改善箇所説明図

ドライブシャフトにおいて、生産工場の組付作業指示が不適切であったため、ギヤボックスから動力を伝達する継ぎ手の締結ボルトが規定トルクで締め付けられていないものがある。そのため、締結ボルトが緩み、最悪の場合、ボルトがすべて脱落して車輪に動力が伝達できなくなることにより、走行不能になるおそれがある。

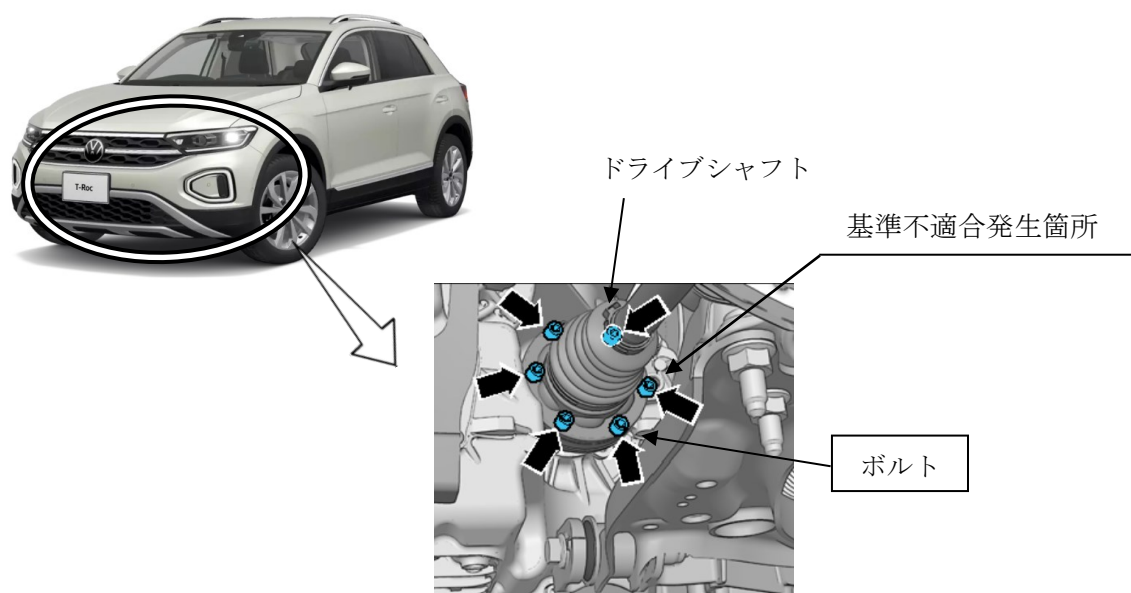
注： ☐ は、点検し締め付ける部品を示す。

全車両、当該ボルトを点検し、規定トルクで締め付けを行う。
